SERVIZIO VERDE DELLA CITTA'

Riqualificazione dell'area dell'ex gasometro al Vomero al fine di realizzare un parco agricolo

RELAZIONE PAESAGGISTICA SEMPLIFICATA

Grafico relativo all'ingresso su Viale Raffaello da autorizzare

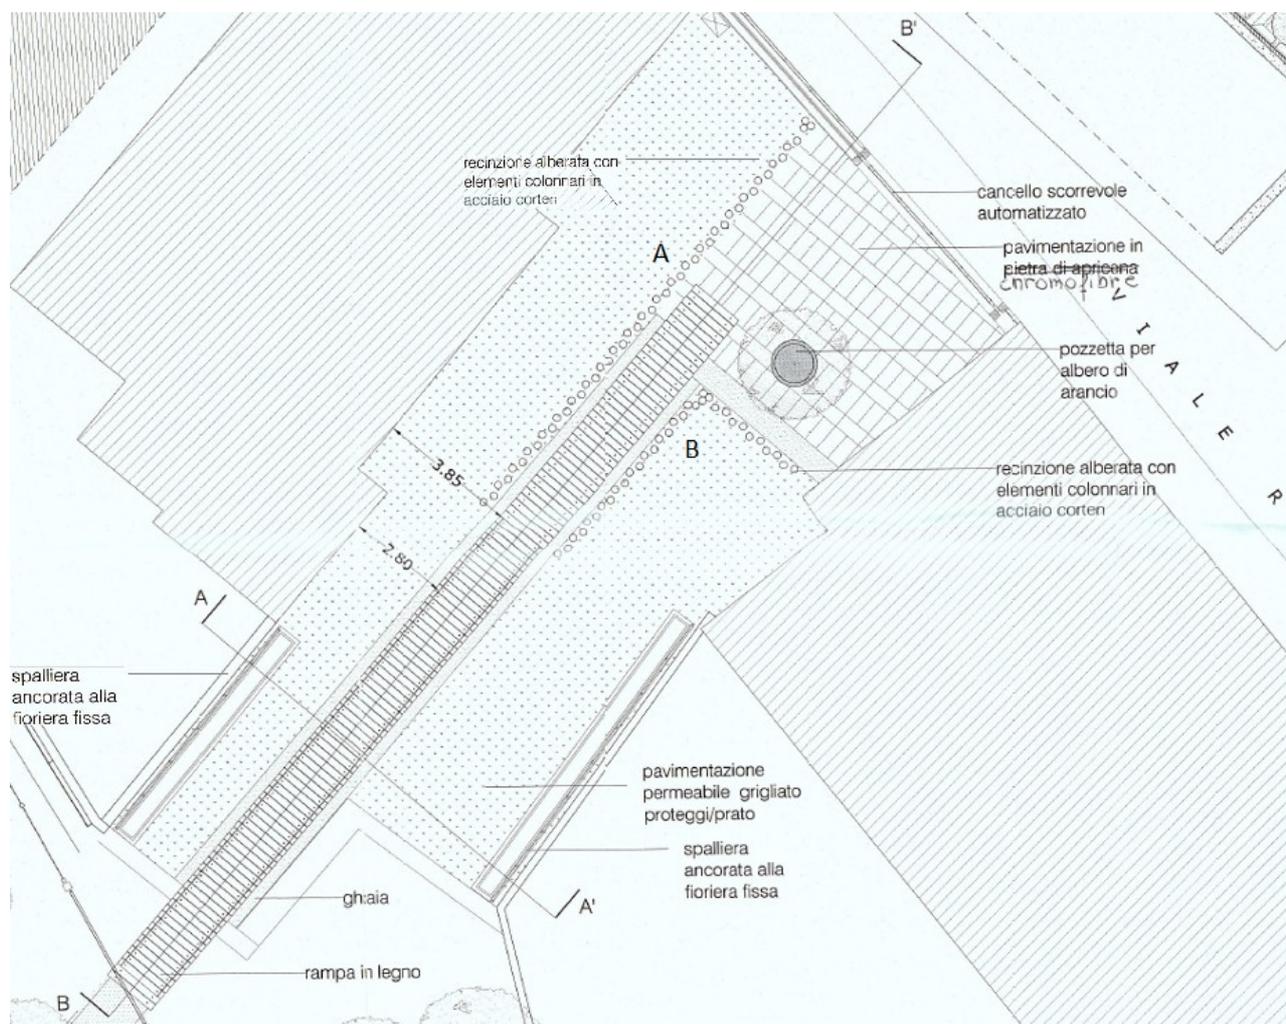
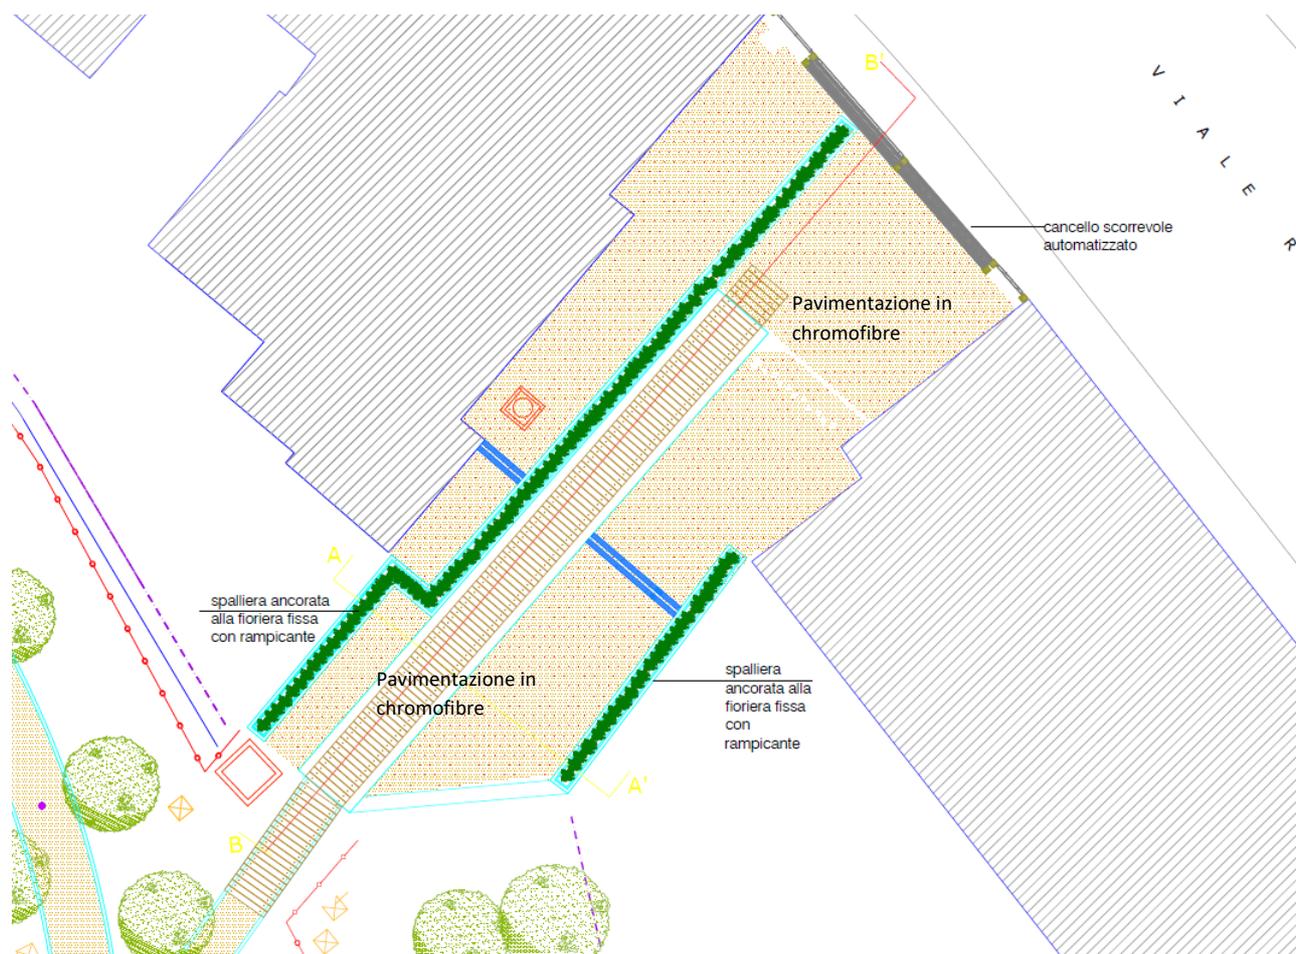
1. con riferimento alla *messa a dimora di un albero di arancio al centro dell'area di ingresso*: la presenza dell'albero crea problematiche di accesso ai mezzi per effettuare le operazioni ordinarie di manutenzione del parco;
2. con riferimento alla *pavimentazione della restante parte in materiale permeabile grigliato proteggi/prato*: parimenti, tale pavimentazione è stata ritenuta poco idonea alla carrabilità di tale area che, come detto, verrà utilizzata anche per il passaggio dei mezzi per la manutenzione del parco;
3. con riferimento alla *installazione di una recinzione alberata con elementi colonnari in acciaio corten dell'altezza di 1 metro lato A del grafico*: a tutela della privacy dei residenti al piano terra del condominio prospettante sul parco, si ritiene tale recinzione non abbastanza schermante né abbastanza alta;

4. con riferimento alla *installazione di una recinzione alberata con elementi colonnari in acciaio corten dell'altezza di 1 metro* lato B del grafico: è di tutta evidenza che installare tale recinzione in questa porzione di area renda impossibile l'accesso ai mezzi per la manutenzione del parco;
5. con riferimento alla *posa in opera di fioriere fisse sulle quali ancorare una spalliera realizzata con tubolari zincati colore verde connessi tra loro tramite cavi in acciaio, a protezione dei due parapetti esistenti*: non si ritiene opportuno ancorare la spalliera sulla fioriera per motivazioni di sicurezza/strutturali.

Mentre, **per le motivazioni sopra riportate**, si prevedono le seguenti modifiche a quanto autorizzato:

- ✓ non mettere a dimora l'albero di arancio al centro dell'area di ingresso;
- ✓ pavimentazione dell'intera area di accesso al parco, e non solo della porzione adiacente al cancello di ingresso, in calcestruzzo architettonico tipo chromofibre di colore ocra;

- ✓ modifica dell'ancoraggio della spalliera in tubolari zincati che non sarà più ancorata alla parte superiore della fioriera fissa, bensì alla base della stessa, internamente e con incastro a terra, tanto al fine di garantirne la relativa stabilità;

- ✓ posa in opera di fioriere fisse sulle quali ancorare una spalliera realizzata con tubolari zincati colore verde connessi tra loro tramite cavi in acciaio, analoghe a quelle da installare a protezione dei due parapetti esistenti, da installare parallelamente al condominio prospettante sul parco al fine di garantire un'adeguata schermatura a tutela della privacy dei condomini residenti al piano terra;

- ✓ non realizzare la *recinzione alberata con elementi colonnari in acciaio corten dell'altezza di 1 metro* lato B del grafico.
